PXZ-G/PXZS-G インデックスプランジャ - ノブなしタイプ 仕様変更

PXZ-G
PXZS-G

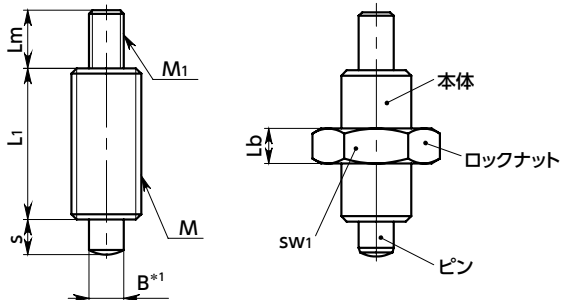
*1: PXZ-G PXZ-GK : B $_{-0.04}^{-0.02}$
PXZS-G PXZS-GK : B $_{-0.08}^{-0.02}$ (ピンの公差を変更しました。)
